Consejo de Planificación Urbano Ambiental
ACTA N° 155

Memorándum

De: Equipo Técnico
Para. Comisión Plenaria Honoraria
Tema: Cuestionario para las instituciones que conforman el CUPA
Fecha: 6 de septiembre e 2012

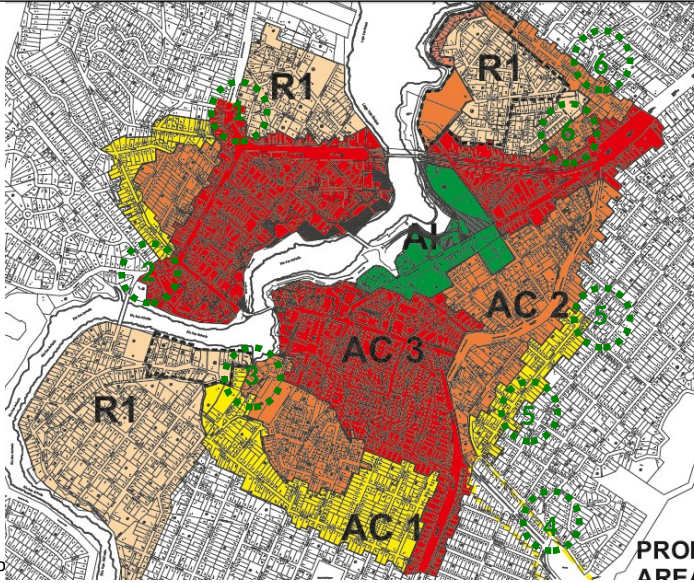
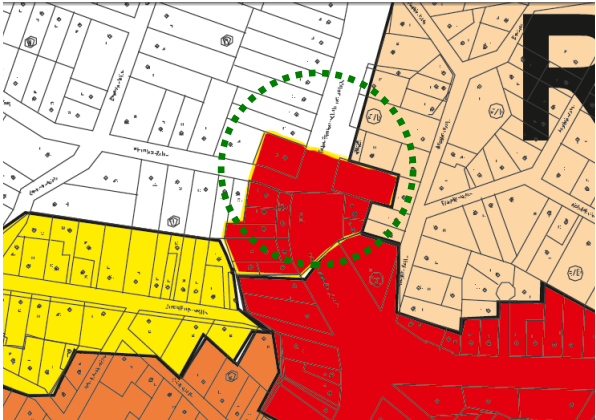
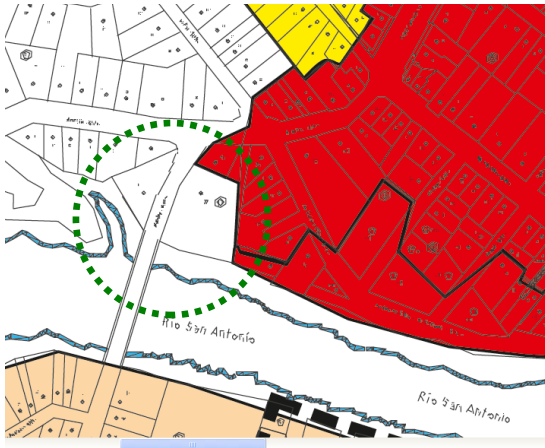
1) Zona Cu- Cú Continuación AC sobre Corredor Sarmiento.	 Detalle del mapa de la Zona Cu- Cú. Muestra una zona urbana con calles y edificios. Una zona roja está delimitada por una línea verde punteada. Hay una leyenda en la parte superior derecha que dice 'PROI ADE'.
Fundamentos UT: Controlar la extension del AC sobre el Corredor Sarmiento para poder realizar un tratamiento diferenciado del mismo relacionado con su funcionalidad (materialización aceras, estacionamiento, tramos) Verificar la proyección de usos y ocupación sobre Ameghino e Hiroshima

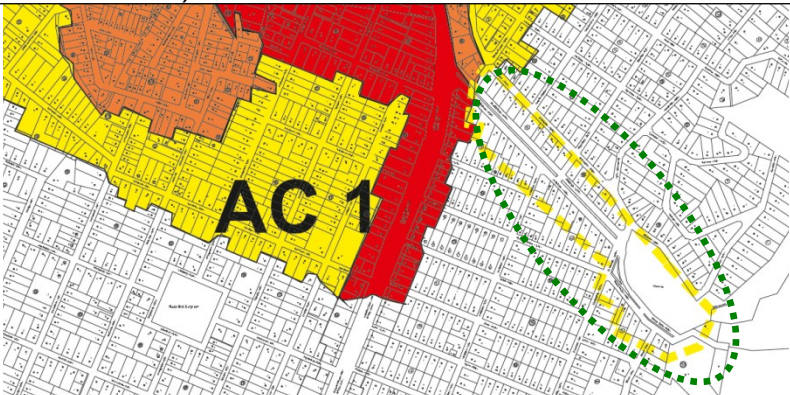
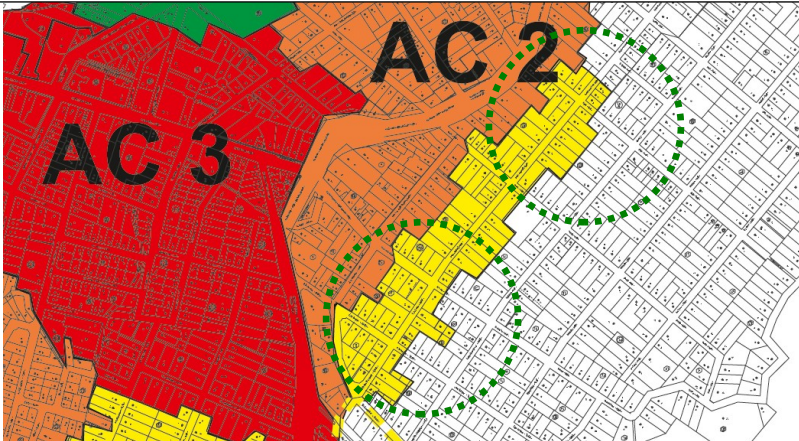
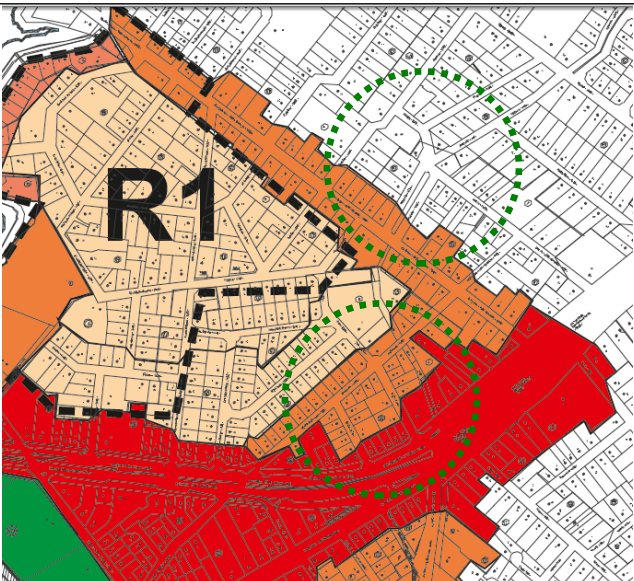
2) Zona Puente Mansilla	 Detalle del mapa de la Zona Puente Mansilla. Muestra una zona urbana con calles y edificios. Una zona roja está delimitada por una línea verde punteada. Hay una leyenda en la parte superior derecha que dice 'PROI ADE'.

Fundamentos UT: Mansilla constituye un limite para el AC. Actualmente los bordes de Mansilla presentan dominancia de usos residenciales con baja ocupacion y presencia de verde.
